Krycí list ZBV

Evidenční číslo a název stavby: II/608 Nové Ouholice - Nová Ves stavba - 16-433-2 Číslo a název stavebního objektu/provozního souboru (SO/PS): SO 102 - Komunikace ŘSD Číslo a název podobjektu/rozpočtu: SO 102 - Komunikace ŘSD	Číslo SO/PS / číslo Změny SO/PS: SO 102 / 2	Číslo ZBV: 23

Změnový list

Předmět Změny: Změna odvodnění

Návrh konstrukce dle ZD:

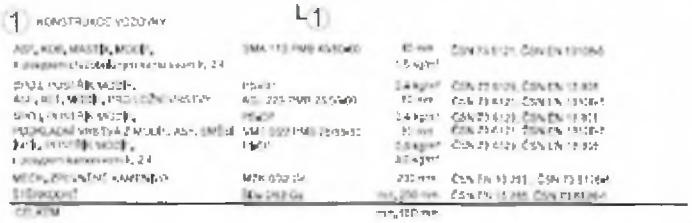
Podstata změny	Objekt SO 102 - Komunikace ŘSD Odmítnutí navržení odvodnění komunikace I/16H Změna ZBV č. 23
Důvody potřeby změny, popis problému	Zadavatel v rámci uveřejněné zadávací projektové dokumentace zpracované společností PRAGOPROJEKT, a.s. se sídlem K Ryšánce 1668/16, 147 54 Praha 4 nezastihla špatné směrové a výškové poměry u stykové křižovatky nacházející se v SO 102. Zadávací projektová dokumentace na objektu SO 102 předpokládala po odfrézování provedení k-ce ŠD 0/63 v tl. 250 mm a MZK v tl. 200 mm s následnou pokládkou AC vrstev. Situace umístění SO 102:

4.3 VZOROVÉ PŘÍČNÉ ŘEZY - ZMĚNA a SO 101 - Silnice II/608 NAPOJENÍ SO 101 A SO 102 - STÁVAJÍCÍ CEMENTOBETONOVÁ DESKA

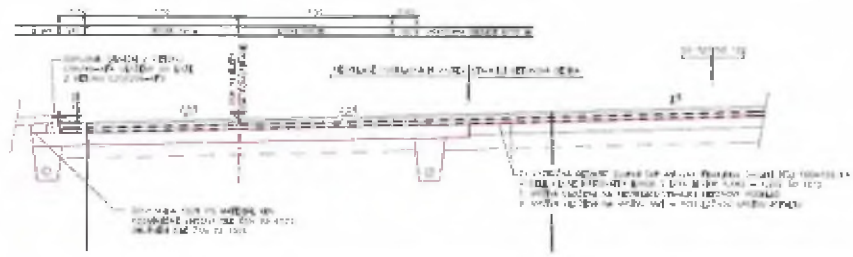
<u>**Po odfrézování AHV vrstvy byla zjištěna stávající Cementobetonová deska**</u> Na základě projednání v rámci KD bylo dohodnuto, že Zhotovitel za pomoci akreditované laboratoře provede kontrolní vývrty a provede zkoušku stávající konstrukce cementové betonové desky. Výsledky zkoušek stanovili, že stávající deska vyhovuje požadavkům a může být ponechána. Tím pádem došlo k úpravě stávající konstrukce vozovky, deska byla ponechána a nahradila navrženou konstrukci ŠD a MZK. Pro řádné provedení konstrukce bude stávající deska očištěna, vyspravena (především trhliny) a v rámci pokládky AHV doplněna o skelnou geomříž pro zajištění pevnosti v napojení. Nové provedení konstrukce v rámci ZBV 5 bylo provedeno dle výkresu takto:
